INFORMATIVO TÉCNICO

DEPARTAMENTO	DATA	ABRANGÊNCIA	NÚMERO	REVISÃO
SAT	06/12/07	GERAL	BTG 535/07	00

TS-2155: RUÍDOS AO DESLIGAR

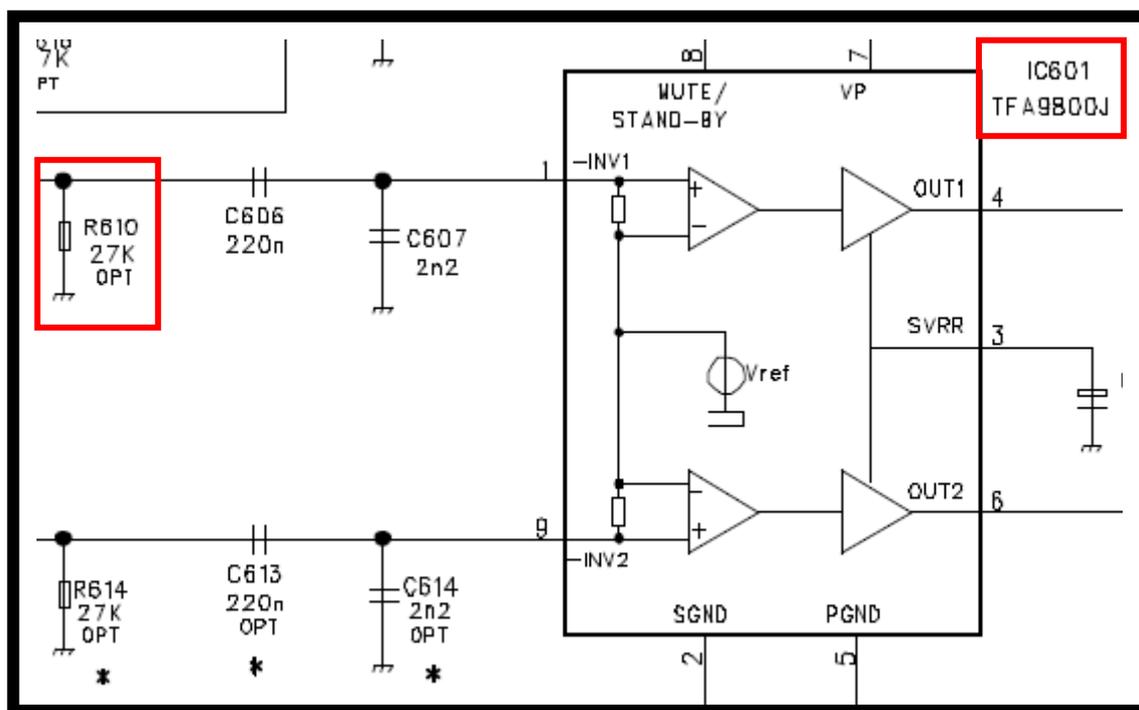
Informamos aos Srs. técnicos os procedimentos de reparo dos televisores TS-2155 que apresentarem o sintoma:

“Ao desligar o TV pelo controle remoto e ou pelo painel frontal (Standby) escuta-se no alto falante uma seqüência de sons (PLOCs)”.

Adicione o R610 com o valor de 18K e verifique o resultado. Caso o defeito persista, substitua o IC601 (CI TFA9800J/N1 - 17A0160001901).
